改善箇所説明図

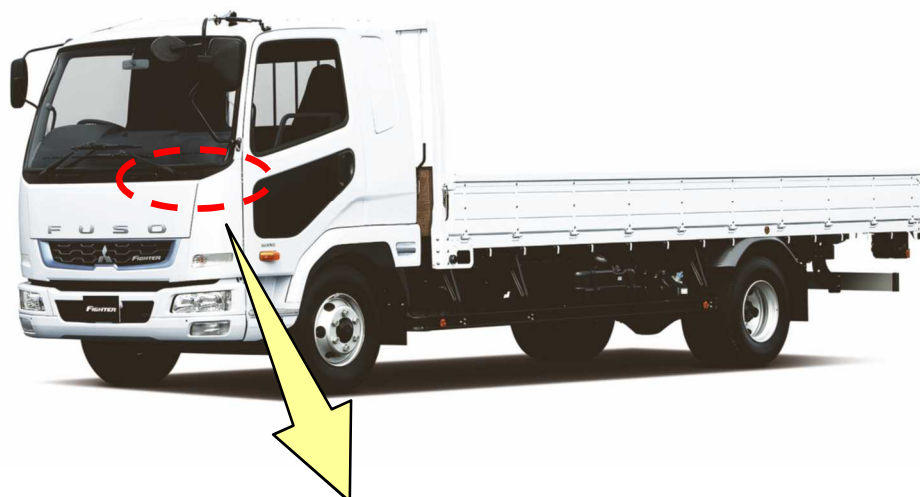
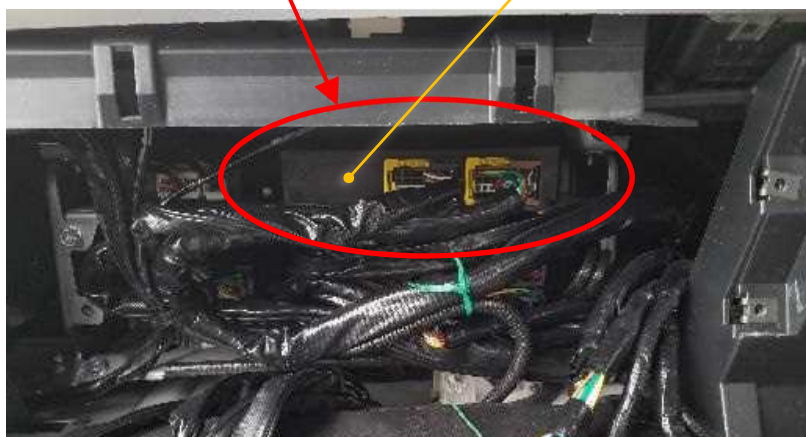
基準不適合発生箇所

ABS ECU

《 ダッシュボード左側奥 》

中型トラックにおいて、ABS ECU のソフトウェアが不適切なため、エンジン始動時にキーを素早く回すと、ブレーキペダル電源短絡エラーを検知してブレーキペダルへの電源供給を停止するものがある。そのため、制動灯が不灯になり ABS、ESP（横滑り防止装置）、衝突被害軽減ブレーキシステム、EZGO（坂道発進補助装置）が機能しなくなってブレーキシステム異常の警告灯が点灯し、制動装置の保安基準に不適合状態となると共にブレーキペダルを踏んでもオートクルーズが解除できなくなる。

全車両、ABS ECU のソフトウェアを対策品に書き換える。

注：□ は対策品のソフトウェアに書き換える部品を示す。
